Layoutnummer: 09
Layoutnaam: NT 2e verdieping 1/100
Schaal: 1:100
Datum: 03/12/2025

Omvormen van een eengezinswoning met handelszaak naar een meergezinswoning met handelszaak

Bouwheer: Dhr. Johan Roels en Mevr. Katharina Roels
Werfadres: Coupure 499, 9000 Gent
Fase: Omgevingsvergunning
Dossiernummer: 241-300

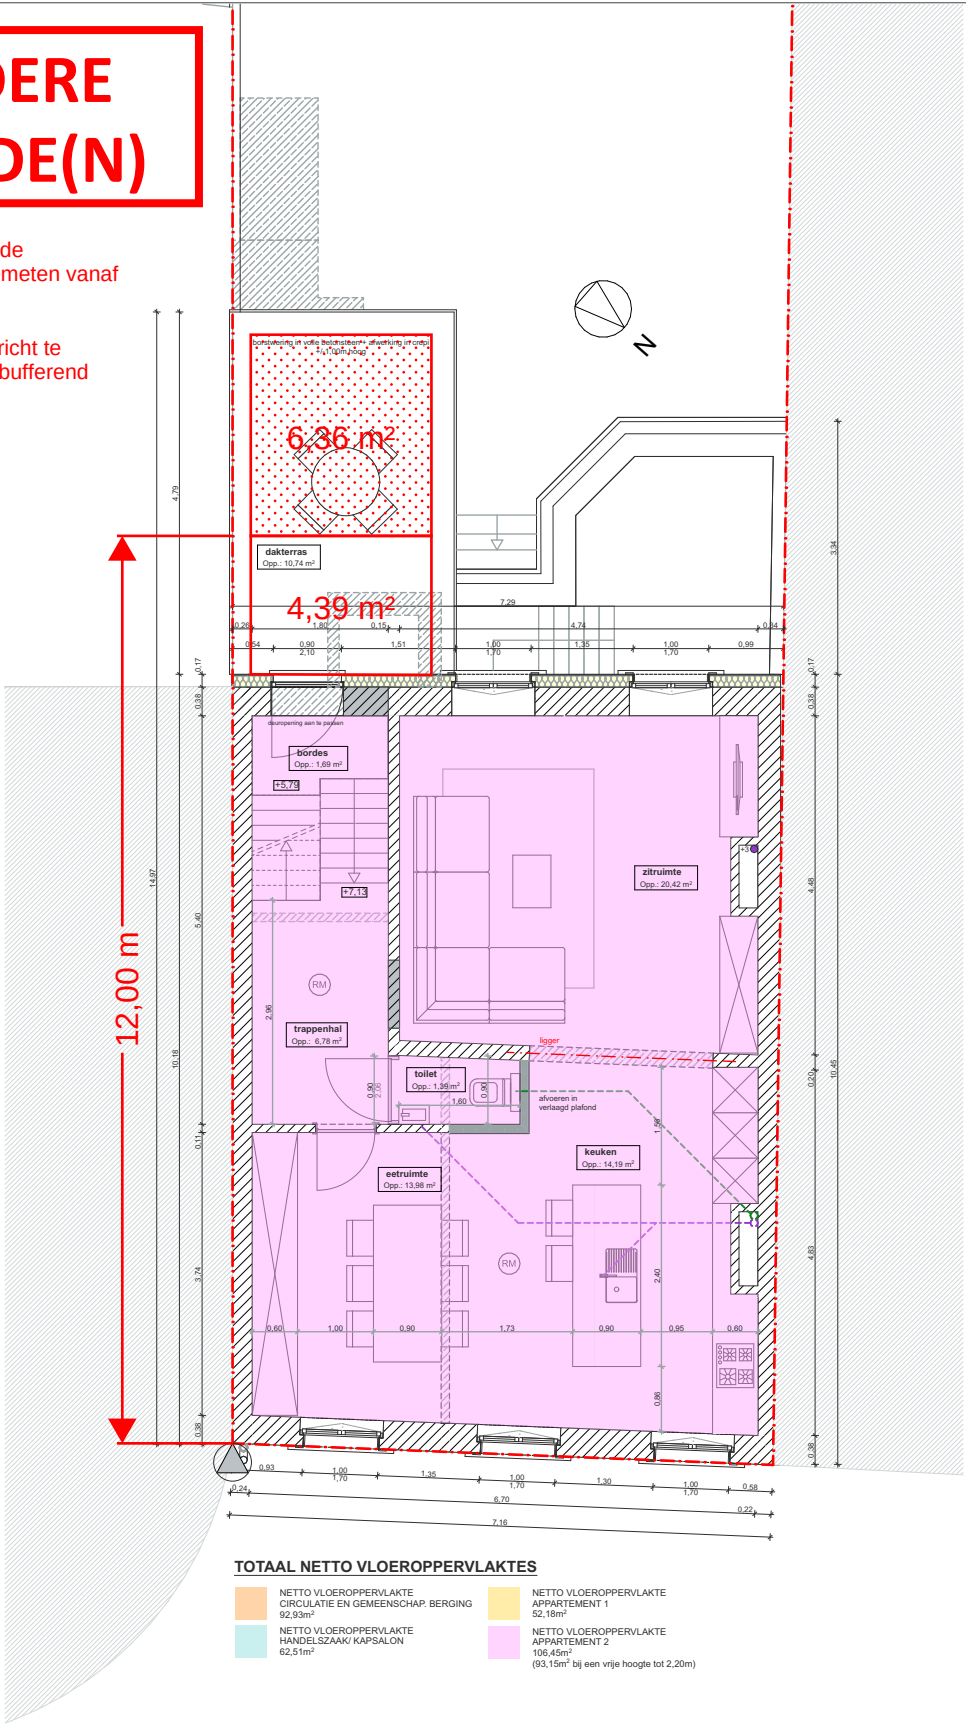
ZIE BIJZONDERE VOORWAARDE(N)

Dakterras tweede verdieping
De totale diepte van het dakterras op de tweede verdieping dient beperkt te blijven tot 12m (gemeten vanaf de rooilijn)

Het overige deel van het platte dak dient ingericht te worden als ontoegankelijk groendak met een bufferend vermogen van 50l/m².
